Radicado No. **2024681005325533:** MDN-COGFM-COEJC-SECEJ-JEMOP-DAVAA-BRIAV25-BETRA-EJEC-29.25

Asunto: Informe
Referencia: Contrato No 082-CENACTOLEMAIDA-2023.

## BATERIA DE BAÑOS

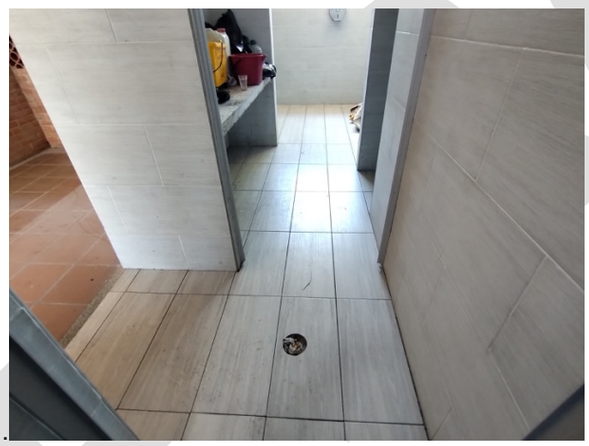
| **20** | Desmonte general de vidriería existente de división de las duchas, suministro e instalación a todo costo de separadores en acero inoxidable 304 en lamina calibre 22, relleno en poliuretano, de uso y modelo institucional, las medidas 1,76 m x 1,8 m (Incluye 02 puertas de medidas de 1,8 m de alto x 0,8 m de ancho, accesorios necesarios para su correcta instalación y perfecta funcionalidad). | M2 | 3,20 | **EN PROCESO** | No están instalados los metros cuadrados de la división en acero inoxidable 304 en lamina calibre 22, relleno en poliuretano. |
